改善箇所説明図 ②

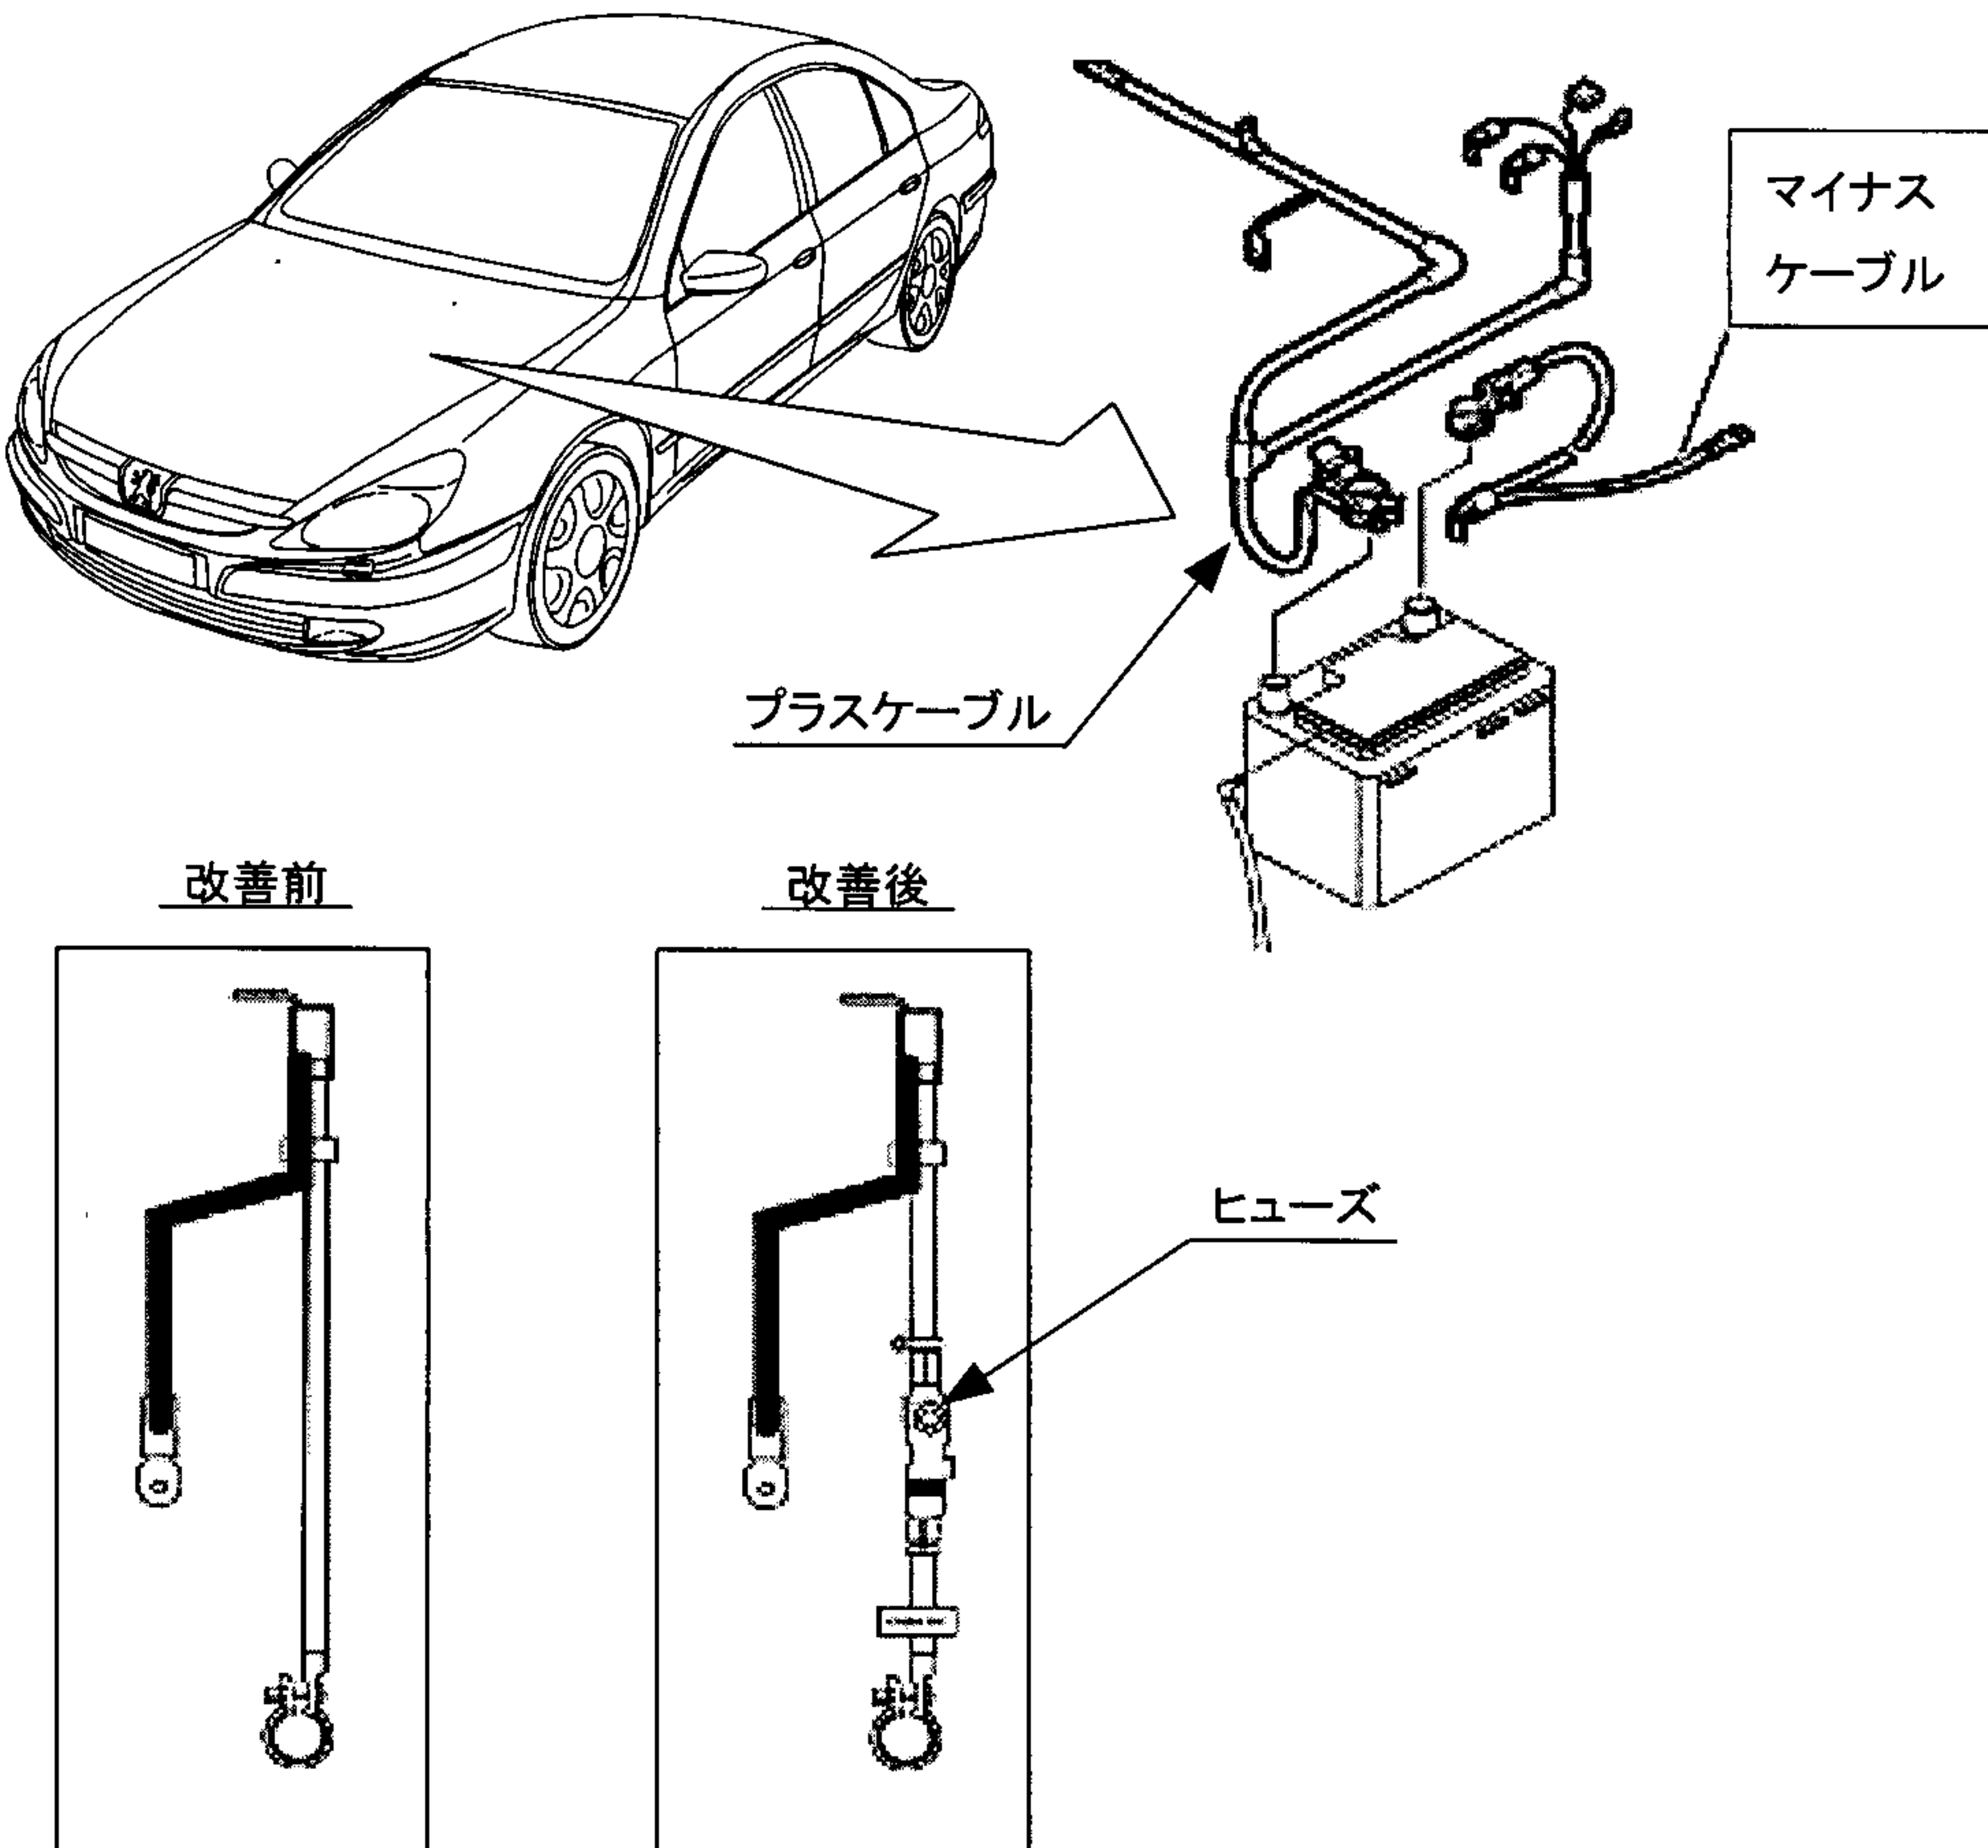
不具合発生箇所

バッテリーケーブルにヒューズの装着されていないものがあり、走行時の振動により、電源回路に短絡等の故障を生じると配線が発熱し、最悪の場合、火災に至るおそれがある。

改善内容

全車両、バッテリーマイナスケーブルを対策品と交換する。

識別表示

マイナスケーブルに、黄色のペイントでマークを表示する。
